# 《三亚市肖旗港片区控制性详细规划(修编)》 CH01-04地块指标和分图则图例的技术修正说明

# 技术修正缘由

# 修改前图则——分图图则1

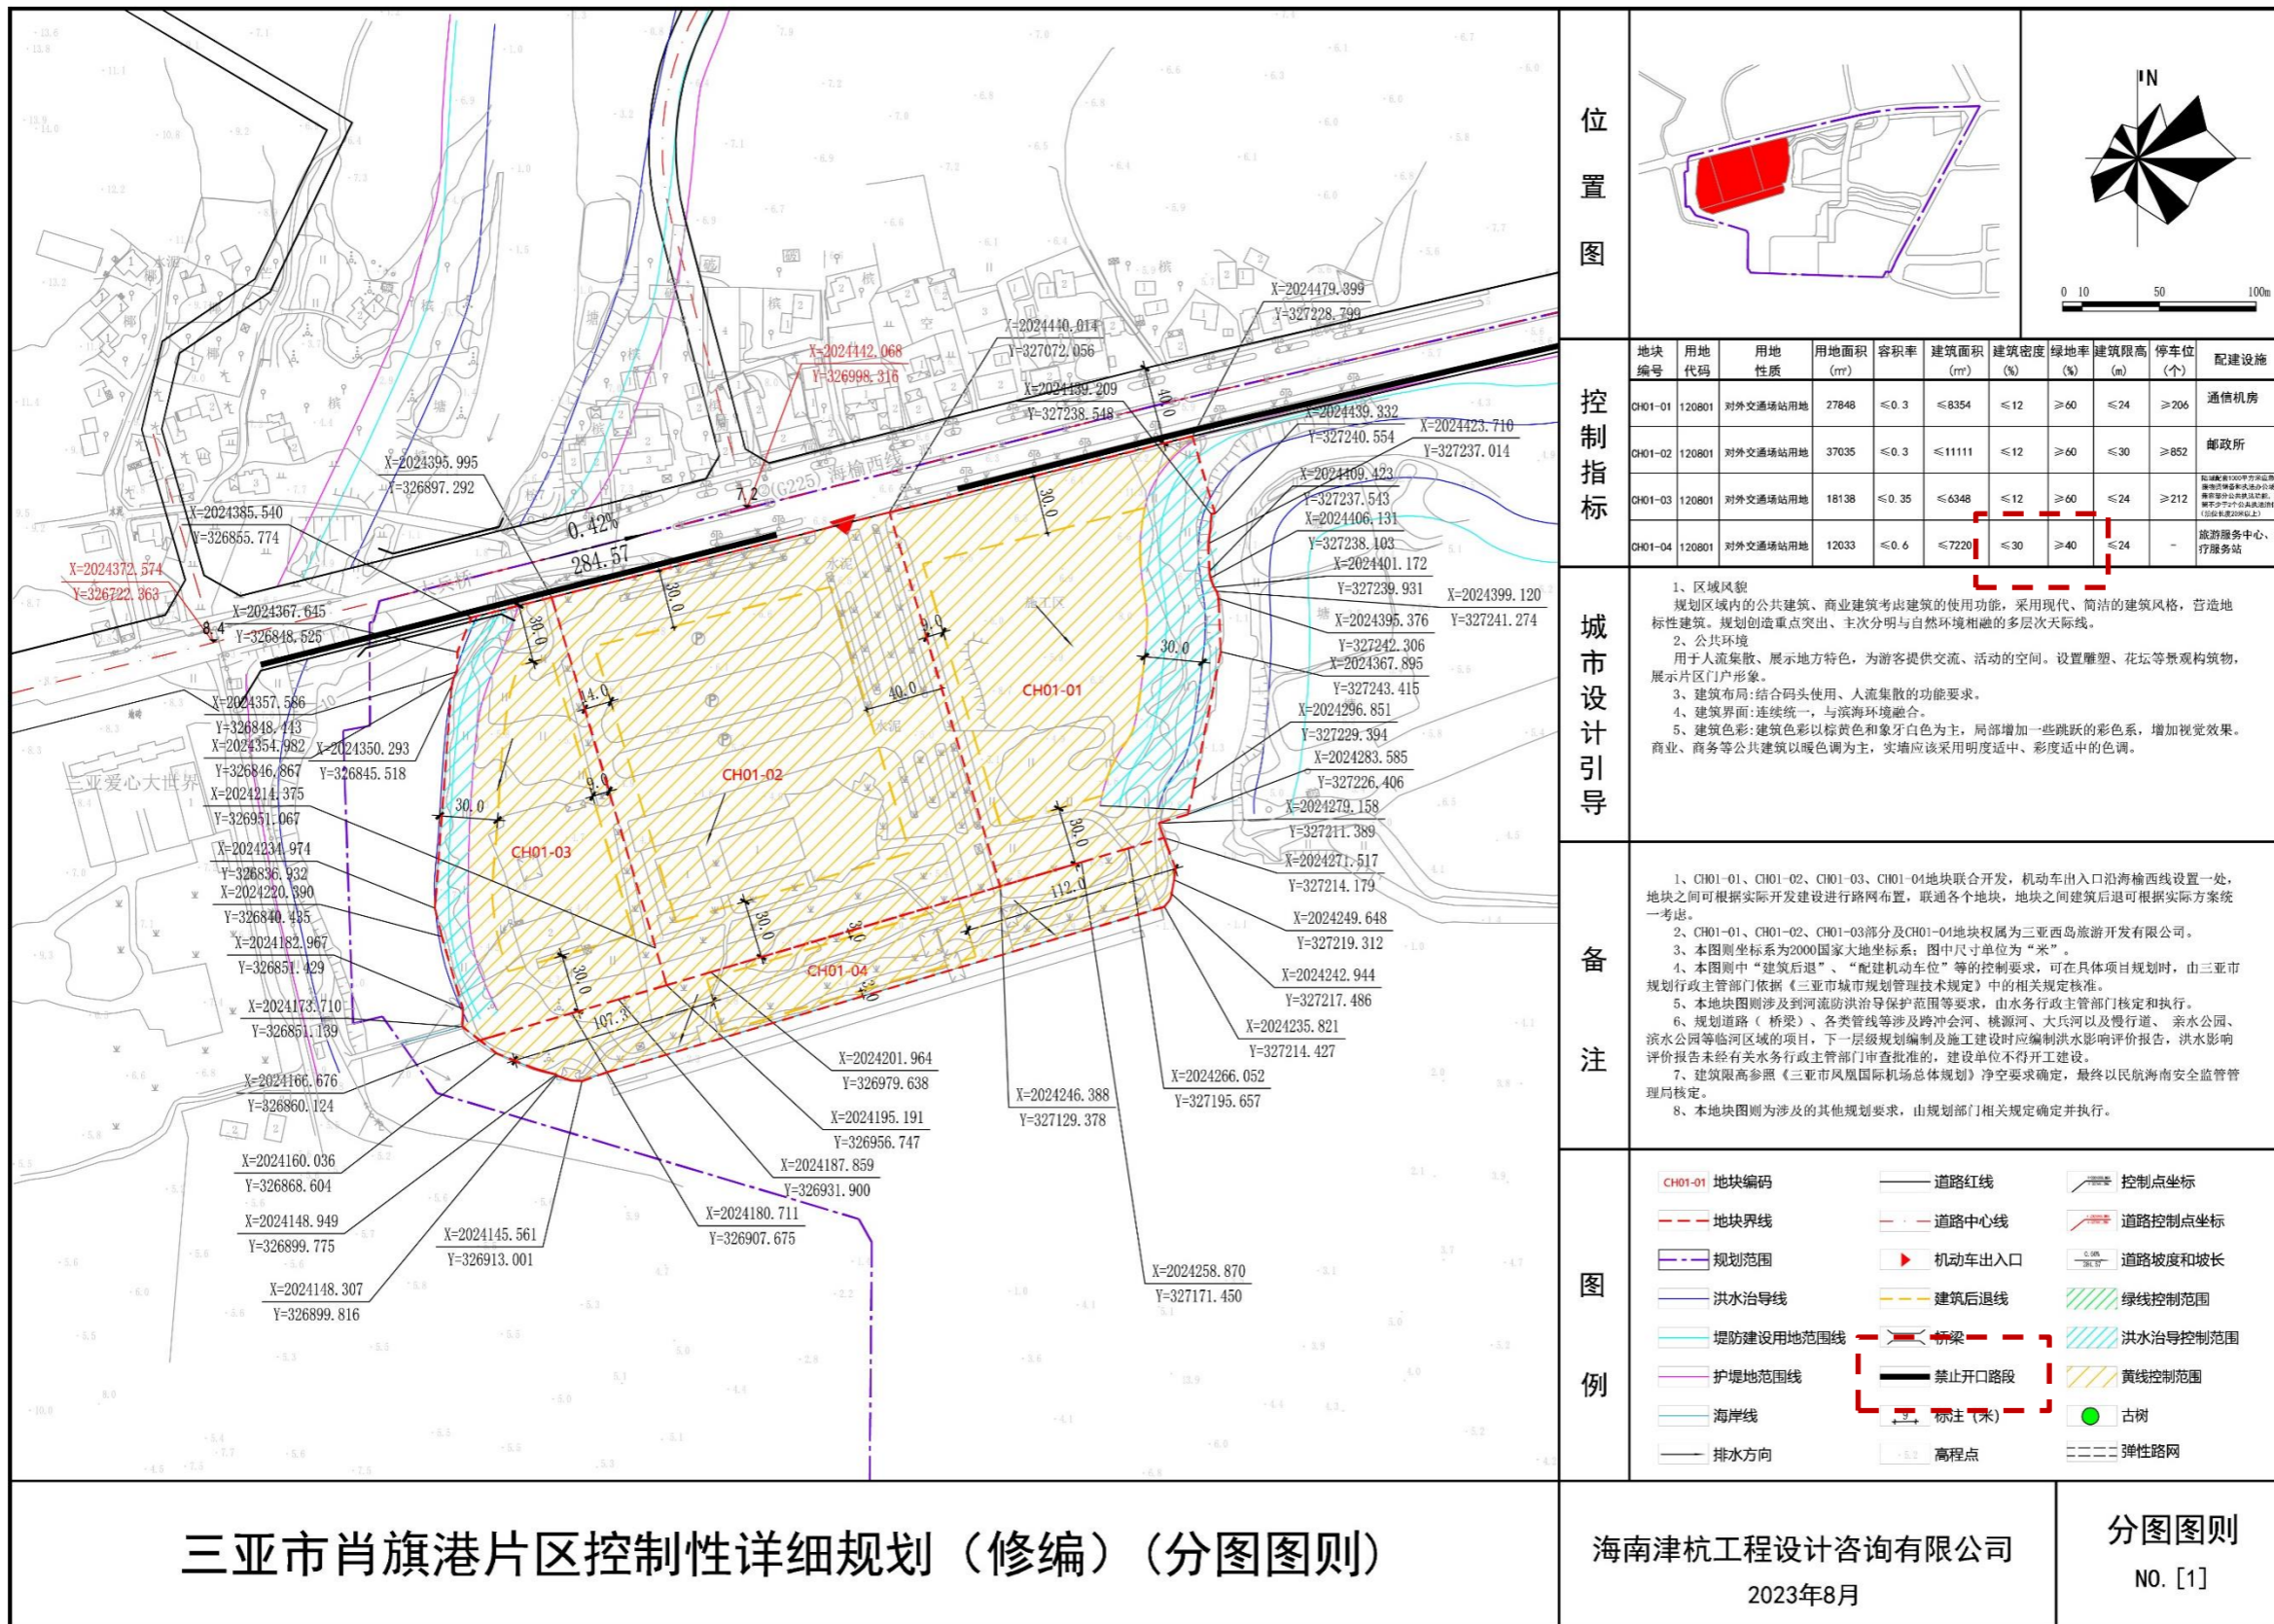
CH01-04地块建筑密度：由30%调整为35%；

CH01-04地块绿地率：由40%调整为35%；

将图例名称“禁止开口路段”改为“机动车禁止开口线”。
